Kolejové úpravy v žst. Žďár nad Sázavou

D.1.2 Traťové zabezpečovací zařízení (TZZ)

PS 02-28-03 t.ú. Žďár nad Sázavou – Sázava u Žďáru, provizorní

Stanovisko projektanta k připomínkám k odevzdané dokumentaci

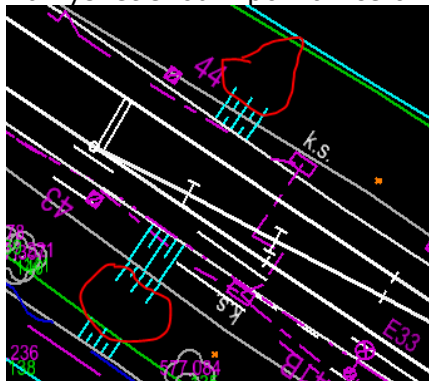
Z jakého důvodu není doměření z roku 2018 zapracováno do výkresu z roku 2017? Z mého pohledu pro rozdělení lokality do dvou různých výkresů není důvod, ani to není požadováno v zadávací dokumentaci. Rozdělené soubory způsobí komplikace v dalším využití předaných dat.

Žádám o dodání spojeného výkresu DGN a jednoho seznamu souřadnic. Předané soubory budou odpovídat předpisům SŽDC (např.seznam souřadnic bude obsahovat datum měření a další informace týkající se daného bodu), bude brán ohled na směr kilometráže při popisu objektů a na to, které objekty se kilometrují, výhybky budou mít zaměřeny jazyky a budou vykresleny podle MP006 (včetně křižovatkové výhybky a rozlišení levá-pravá), kresba terénu bude sedět se skutečností, atd.

- *Ing. Kuba : Připomínky paní Ing. Hrabcové budou zapracovány do výkresu. Bude dodán jeden celkový výkres a seznam souřadnic.*
- *Ing. Kuba : Po konzultaci z Ing. H. Hrabcovou a z Ing. P. Bláhou, chybějí sokly TP nejsou požadovány doměřit z důvodu vybudování nového trakčního vedení. Jejich zaměření se provede při DSPS.*
